第9回 特定兼用キャスクの設計の型式証明等に係る審査会合(2021年4月27日)

Doc. No. L5-95JY254 R11

発電用原子炉施設に係る特定機器の 設計の型式証明申請

設置許可基準規則への適合性について (第4条・第5条・第6条・第16条関連)

＜兼用キャスク告示で定める地震力による衝突時の安全評価方針＞（詳細は資料1-3のP.6参照）

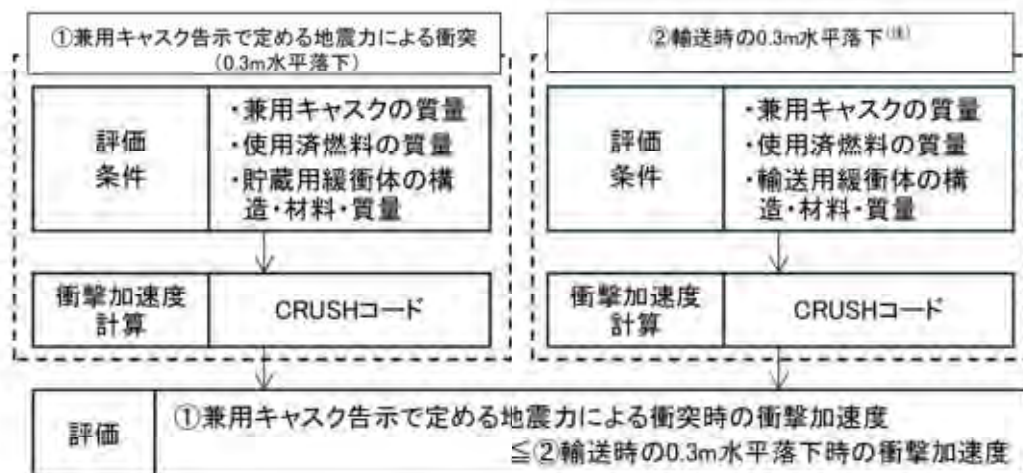
緩衝体については、木材以外の可能性も含めて設計が確定したものではないので、型式証明の段階でどこまで申請書に記載するか検討すること。

- MSF-24P型は、十分な支持を想定しない地盤上に横置き状態で貯蔵される。
- 貯蔵中のMSF-24P型に兼用キャスク告示で定める地震力(速度)が作用しても、貯蔵架台上に横置き姿勢で設置されたMSF-24P型は転倒しないが、地盤の十分な支持が想定されないことから、兼用キャスク告示地震力に定める地震力(速度)で基礎(剛体面)に衝突する場合を想定する。
- 基礎への衝突には、兼用キャスク告示で定める地震力の鉛直方向速度(1.4m/s)で衝突するが、この速度に対して衝突速度が大きい0.3m高さからの落下(衝突速度: 2.43m/s、落下姿勢: 水平落下)を評価ケースとし、落下時のMSF-24P型の構造健全性が維持されることにより、安全機能が損なわれないことを示す。

(2) 津波荷重の算定 (詳細は資料1-5のP.8~P.10参照)

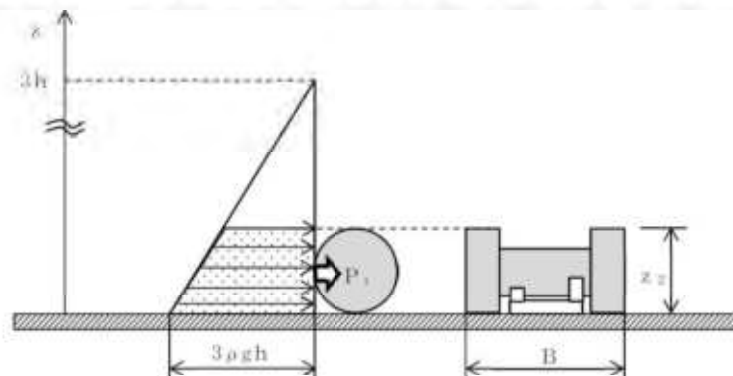
第4条、第5条、第6条への基準適合性について、構造健全性評価対象の部材を評価することによって、4つの安全機能(臨界、閉じ込め、遮へい、除熱)が維持されることを説明すること。

① 津波波力(P_t)

機能維持評価に用いる津波荷重は、津波波力と漂流物衝突荷重を組み合わせる。
